BATTLEZ × SUS ASSISTKIT

Vehicle Application
SUZUKI JIMNY JB23W(98.10-)

補足内容

B782512-1

バンパー加工必要箇所

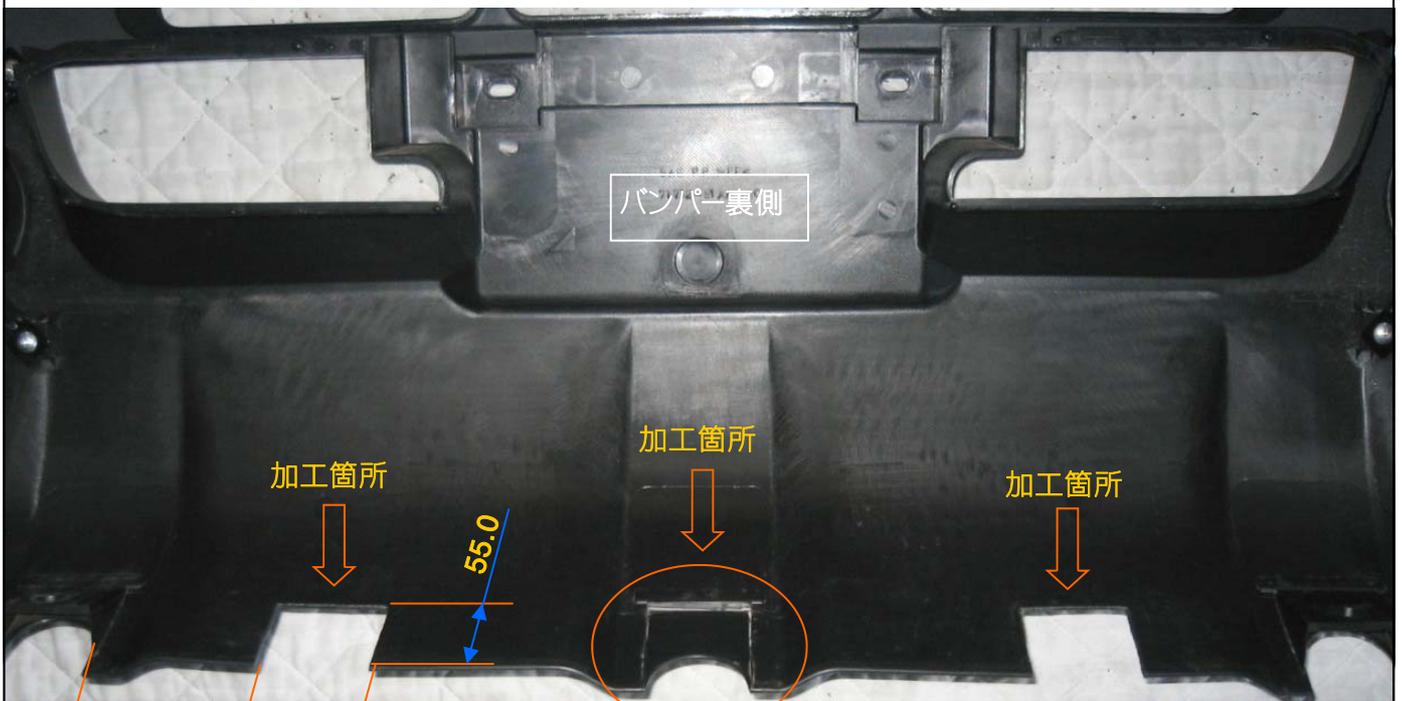
アシストキットに含まれているスタビライザーマウント部のダウンプロックを純正バンパー装着車へ取付ける際は、以下のように純正バンパーの一部カット加工が必要になります。

スタビライザーマウント部へダウンプロックを取付けますと、上記箇所が純正バンパーに干渉してしまいます。干渉する箇所のバンパーをカットします。

センターの固定台座
を取り除きます

左側と同様にカットします

上記寸法に従ってカットして下さい。

- カットにはカッターや鋸(細目)を使用して注意して行って下さい。
- カット位置は目安ですので必要に応じて加工を行って下さい。

← 純正バンパーのセンターをとめている金具は使用できなくなりますので外してください。
センターが固定されませんが通常走行では問題ありません。
